Presentazione di osservazioni relative alla procedura di:

Valutazione di Impatto Ambientale (VIA) – art.24 co. 3 D. Lgs. 152/2006 e s.m.i.

Il Sottoscritto **Leonardo Rombai**, a nome dell'associazione **Italia Nostra Onlus Sezione di Firenze**, di cui è presidente

Codice procedura/ID 9773 – Impianto Eolico “Badia Wind” per la produzione di energia da fonte rinnovabile mediante l'installazione di n. 9 aerogeneratori in Alta Valmarecchia nel comune di Badia Tedalda (AR) – Istanza del 26/04/2023

Figura 2 – Rappresentazione su mappa dei progetti di impianti eolici dalla quale si evidenzia la commistione dell’impianto “Badia Wind” con gli impianti nominati “Poggio Tre Vescovi” e “Badia del Vento”.

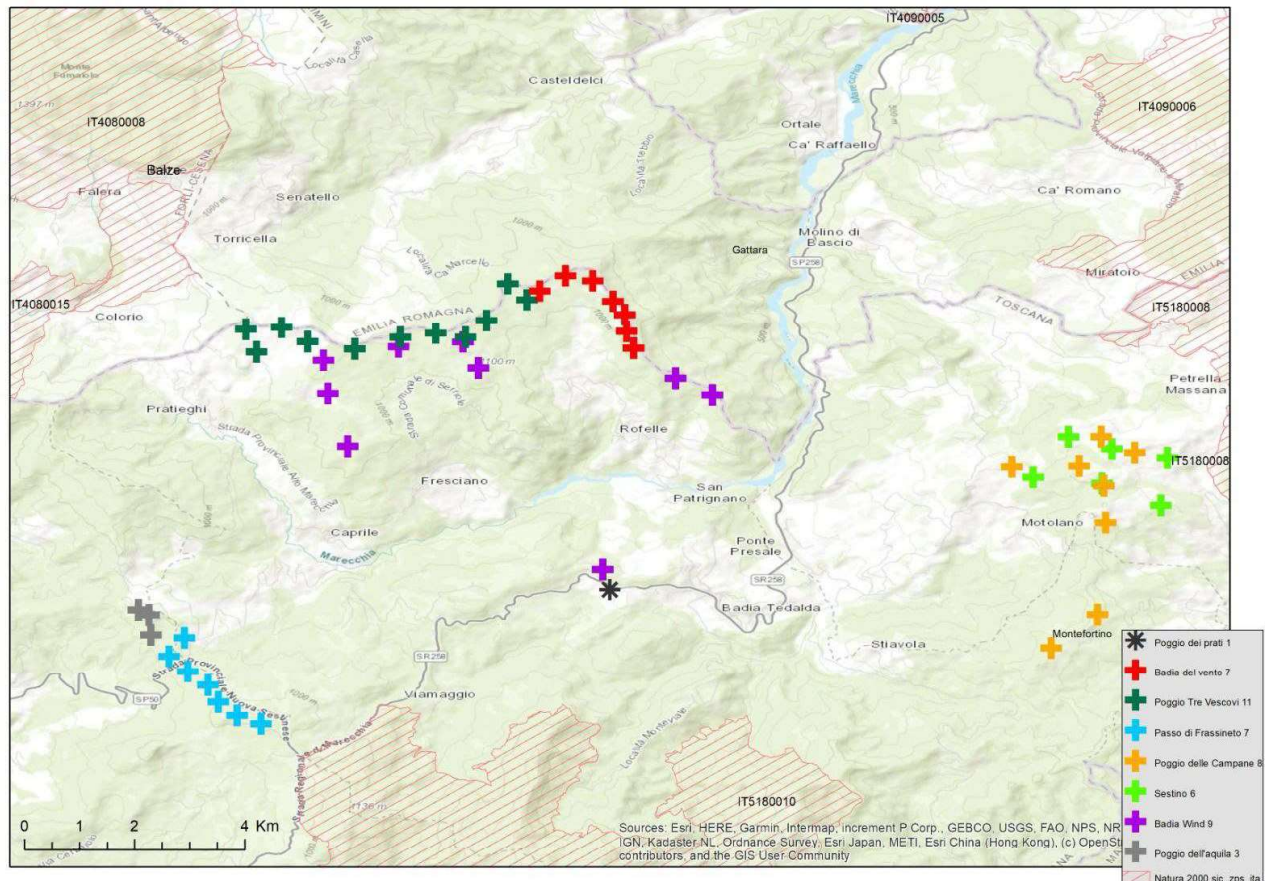
Dalla menzionata rappresentazione, si evidenzia che alcuni degli aerogeneratori del progetto “Badia Wind” in esame, insistono nelle stesse aree dell’impianto denominato “Poggio Tre Vescovi” proposto dalla Società Badia Tedalda Eolico S.r.l. mentre altri aerogeneratori sono adiacenti all’impianto denominato “Badia del Vento” proposto dalla Società Fera S.r.l.

Figura 3 – Rappresentazione su mappa dei progetti di impianti eolici dalla quale si evidenzia la commistione dell’impianto “Badia Wind” con l’impianto “Poggio Tre Vescovi” e la distanza dei quattro aerogeneratori che andrebbero in collisione.

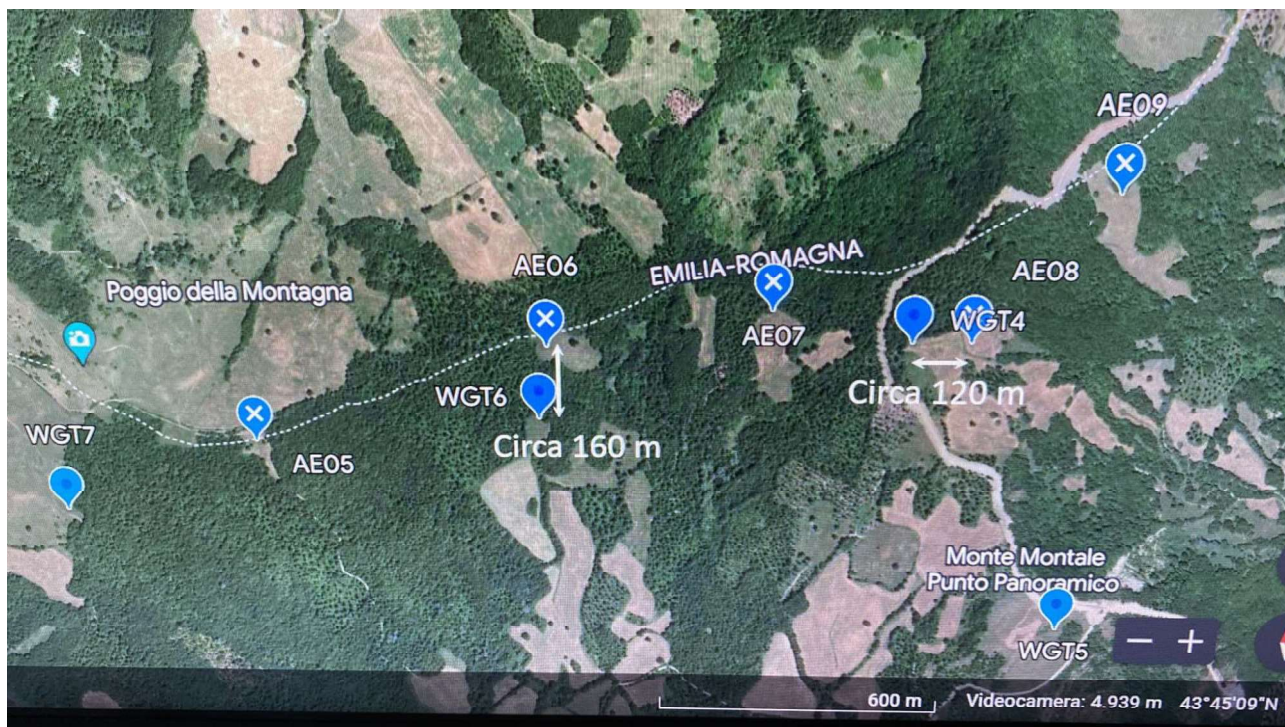
La commistione degli aerogeneratori data dal coacervo di progetti eolici che insistono nello stesso territorio del Comune di Badia Tedalda (AR) è talmente evidente che alcuni dei rotori delle torri eoliche andrebbero a collidere tra di loro. WGT4 e WGT6 di Badia Wind si trovano infatti a circa 120 m e 160 m di distanza dai due aerogeneratori dell’impianto “Poggio Tre Vescovi” (i rotori dei due impianti hanno un diametro di circa 170 m).

Fig. 7 – Estratto relazione paesaggistica. A pag. 64 si rappresenta l'assenza di vincoli ai sensi dell'art. 136 del D. Lgs. 42/04 omettendo la rappresentazione degli aereogeneratori e dei beni tutelati presenti nella confinante regione Emilia Romagna.

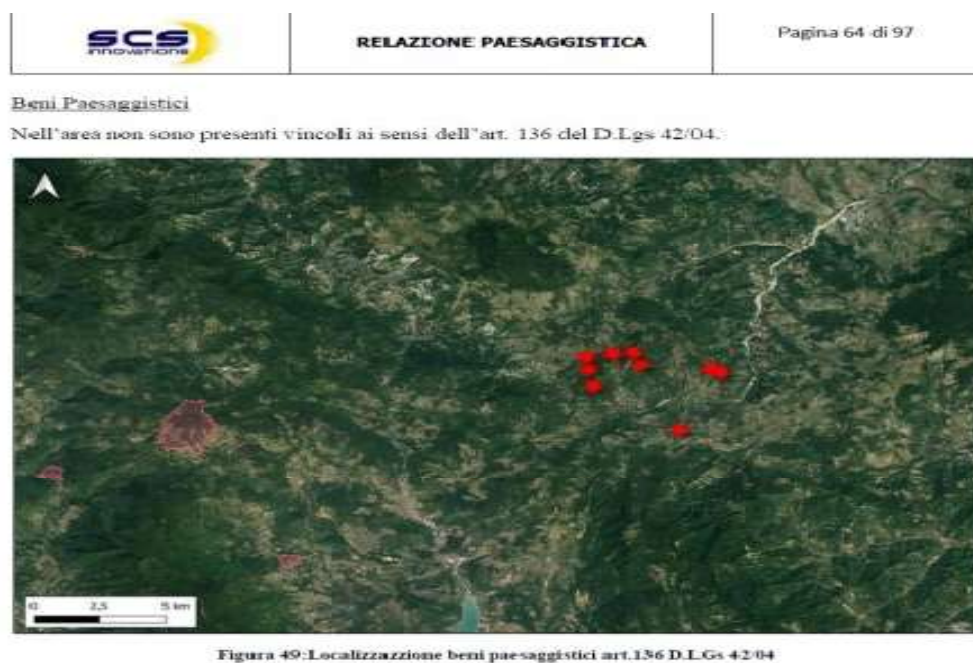
Prima di prendere in esame i beni sottoposti a tutela nell'area in cui insisterebbe questo impianto, **non si possono sottacere anche in questo ambito le omissioni riportate nella documentazione progettuale** presentata dalla società proponente, secondo cui non esisterebbero beni tutelati. Tali asserzioni sono ripetute in più parti degli elaborati progettuali, a titolo esemplificativo e non esaustivo si riporta la pagina 64 della relazione paesaggistica in cui è stata omessa la rappresentazione delle pale eoliche e sono stati omessi anche tutti i beni tutelati presenti nella confinante regione Emilia Romagna, nel comune di Casteldelci (RN). (Figura 7).

Di seguito si rappresenta la reale situazione dei luoghi e si riportano i beni tutelati per i quali il progetto viola la fascia di rispetto prevista dalle attuali norme (distanza inferiore ai 3 Km).

Figura 8 - Alta Via dei Parchi che dal Monte Loggio prosegue per il Poggio Tre Vescovi (linea rossa). Nella stessa area è visibile il passaggio del metanodotto (area prospiciente alla linea gialla visibile per la fascia di abbattimento del bosco).

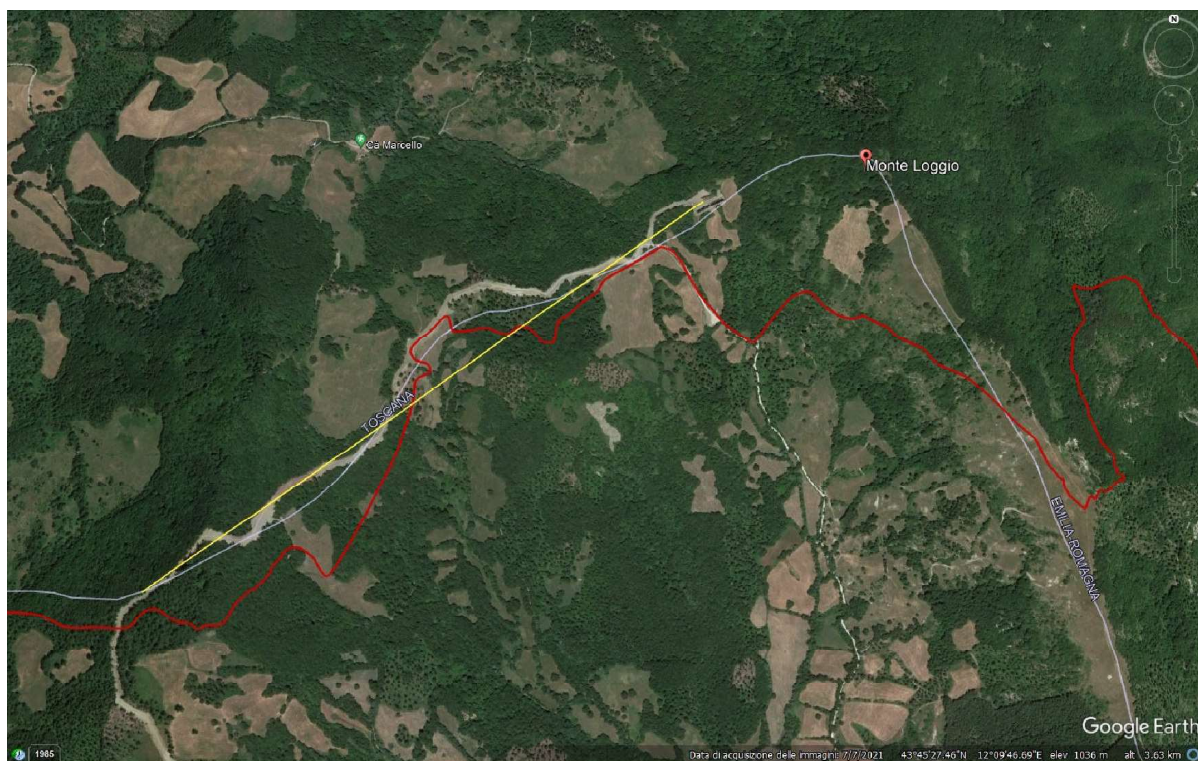
Diversi aerogeneratori del progetto Badia Wind (quelli in prossimità dell’impianto denominato Poggio Tre Vescovi – alcuni dei quali, lo ricordiamo ancora una volta, si sovrappongono - e quelli adiacenti all’impianto denominato Badia del Vento) si inseriscono in una rete sentieristica importante, organizzata dalla Fumaiolo Sentieri, ma soprattutto dal progetto della Regione Emilia-Romagna ALTA VIA DEI PARCHI, finanziato con fondi pubblici per 1,3 milioni di euro, infrastruttura culturale che sarebbe compromessa e penalizzata nella fruizione per la presenza degli aerogeneratori di siffatta dimensione.

Figura 9) Per Badia Tedalda a sinistra è riportata l'immagine del foto-inserimento modificata mentre a destra l'immagine dove si distinguono i loghi e le grafiche di Google.

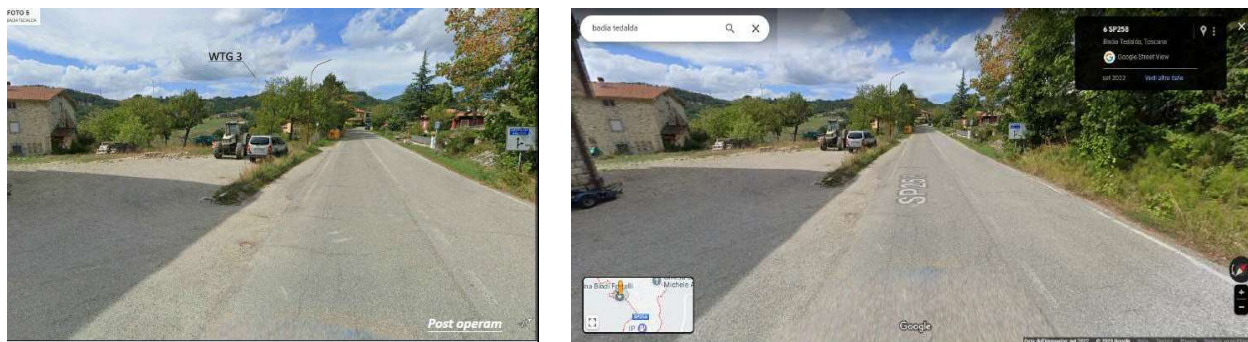
- **Non sono stati eseguiti rilievi fotografici dei luoghi**, infatti non vengono riportati in nessuno degli elaborati i punti di osservazione con l'inquadratura degli spazi fotografici, ottenendo così il risultato di omettere il reale stato dei luoghi. Prova ne sia che **la ditta proponente è arrivata addirittura a modificare le immagini catturate da “Street View” di Google a fronte di un’opera estremamente impattante (aerogeneratori alti 200 m) in un territorio di altissimo pregio come quello del Montefeltro e dell’Alta Valtiberina**. A titolo esemplificativo e non esaustivo si riportano alcuni esempi relativi a foto inserimenti di Badia Tedalda e Arsiccio dove sono messe a confronto le immagini di Street View tal quali disponibili su Google con a fianco le stesse immagini presentate dalla ditta proponente senza i loghi di Google e con i foto-inserimenti degli aerogeneratori (Figure 9 e 10)

- **Le immagini catturate con questa modalità, attraverso Google, non sono rappresentative ed i foto-inserimenti risultano falsati e portano ad eseguire valutazioni paesaggistiche ed ambientali incoerenti. La ditta proponente ha in questo modo omesso la reale rappresentazione dei luoghi e gli elaborati forniti sono anche per questa ragione inattendibili.**

Figura 15 -16_ SCS_BT_REL_Relazione Paesaggistica - Esempio di viabilità sulla quale si ritiene di poter far passare trasporti eccezionali a confronto con una immagine di mezzi impiegati per questo tipo di installazioni.

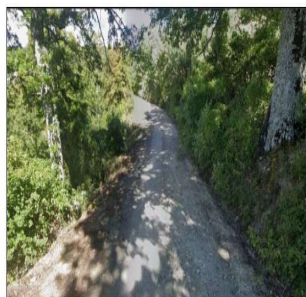
La viabilità esistente è infatti nella maggior parte dei casi costituita da mulattiere con tratti ad elevata acclività (Figure 15 - 16). Prova ne sia che nelle aree in cui è prevista l'installazione degli aerogeneratori non sono riuscite a transitare nemmeno le autovetture dei tecnici della ditta proponente.

Nonostante questa evidenza oggettiva, si arriva a dichiarare in più punti degli elaborati tecnici che non sono necessari interventi sulle strade esistenti, sulle quali si vorrebbero far transitare mezzi eccezionali per il trasporto delle componenti di aerogeneratori alti 200 m, omettendo in questo modo gli interventi che invece saranno effettivamente eseguiti e che andranno a sconvolgere una vastissima area di un territorio ad altissimo rischio idrogeologico dove insistono innumerevoli frane e dissesti. Tali interventi, andranno inoltre a determinare abbattimenti incontrollati di boschi in considerazione che i diversi percorsi attraversano nodi forestali primari di altissimo pregio.

Fig. 18 – Elaborato presentato dalla ditta proponente con evidenziati i tracciati per il passaggio dei cavidotti interrati e per l'ubicazione degli aerogeneratori che implicheranno massicci disboscamenti.

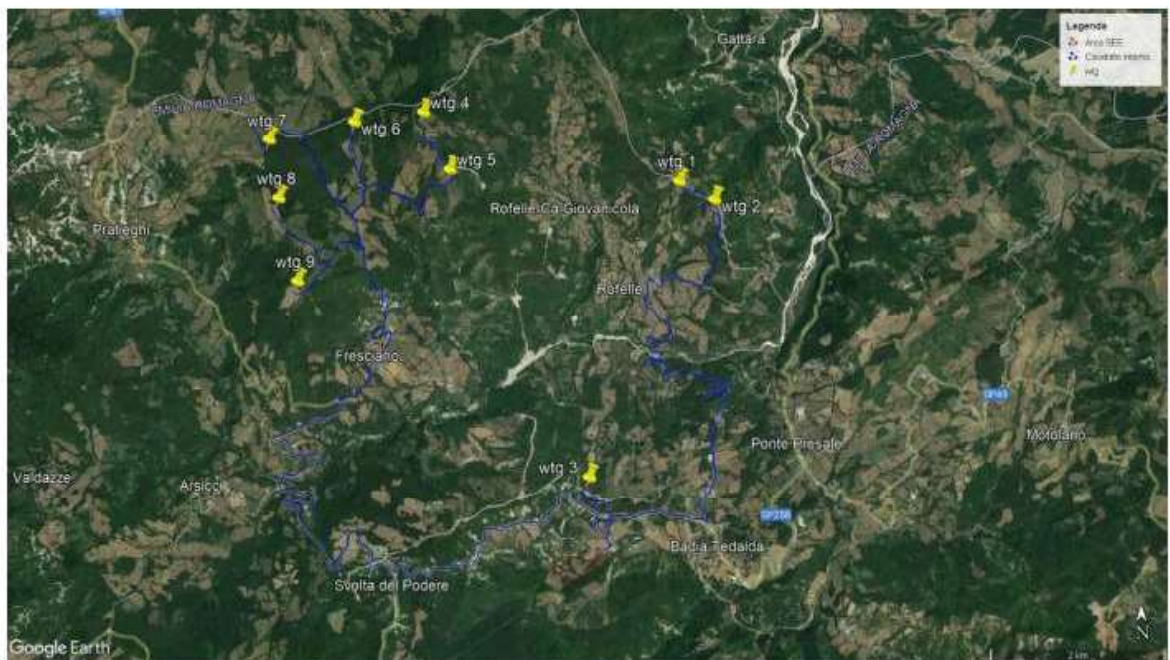
L'installazione delle turbine eoliche ovviamente **prevede la creazione di piazzole rettangolari e sbancamenti profondi del terreno e delle formazioni rocciose per la realizzazione delle fondazioni**, nonché per la realizzazione degli elettrodotti interrati, **con ampi disboscamenti di nodi forestali primari**, che andrebbero a sommarsi a quelli già effettuati per il recente passaggio del metanodotto, nonché per gli altri impianti di progetto estremamente impattanti che insistono sugli stessi crinali o sui crinali limitrofi. **Per avere contezza dei disboscamenti, la cui consistenza è stata completamente omessa dalla ditta proponente**, basta osservare l'elaborato con l'ubicazione degli aerogeneratori e i tracciati per i cavidotti, dove **si osservano i nodi forestali primari che sarebbero intaccati. A questi si devono sommare i disboscamenti per creare la viabilità idonea ai trasporti eccezionali** (Figura 18 e 19)

Figura 21_SCS_BT_REL_13_Relazione_Fattibilità_Geologica – Stralcio delle conclusioni della ditta proponente e della Pericolosità Geologica dello strumento urbanistico del Comune di Badia Tedalda.

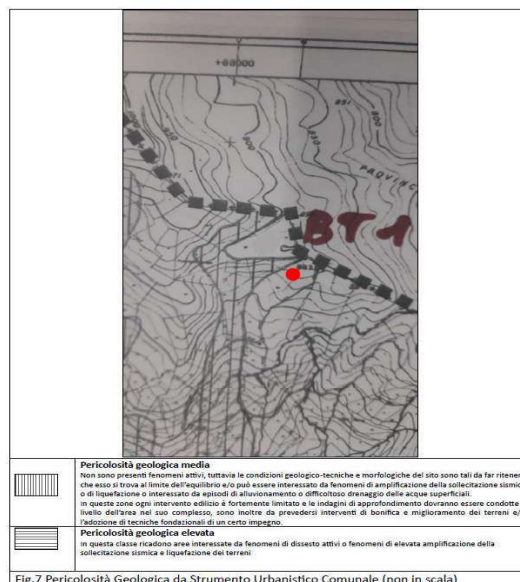
Nonostante questa situazione di estrema instabilità dell'area, le temerarie conclusioni della ditta proponente arrivano a dichiarare la fattibilità dell'opera "senza particolari prescrizioni" con la cieca pretesa di valutare solo le aree pianeggianti omettendo tutto l'intorno. Anche la valutazione di elaborati Comunali di valutazione dei pericoli geologici, fermi agli anni 90, destano non poche perplessità. (Figura 21).

Occorre infine evidenziare che nello studio geologico viene dichiarata la fattibilità dell'opera *“senza particolari prescrizioni”* **senza aver eseguito alcuna indagine geotecnica contrariamente a quanto previsto dalla normativa vigente**. Si arriva inoltre a dichiarare – contro ogni logica di tutela dei territori - che *“in fase di progetto esecutivo si effettuerà un’accurata ed esaustiva campagna di indagini”* nonostante le leggi tecniche sulle costruzioni NTC 2018 prescrivono che siano fatte indagini geofisiche sulle quali basare la progettazione che devono essere eseguite contestualmente alla presentazione del progetto e non in un secondo momento cioè nella fase esecutiva.
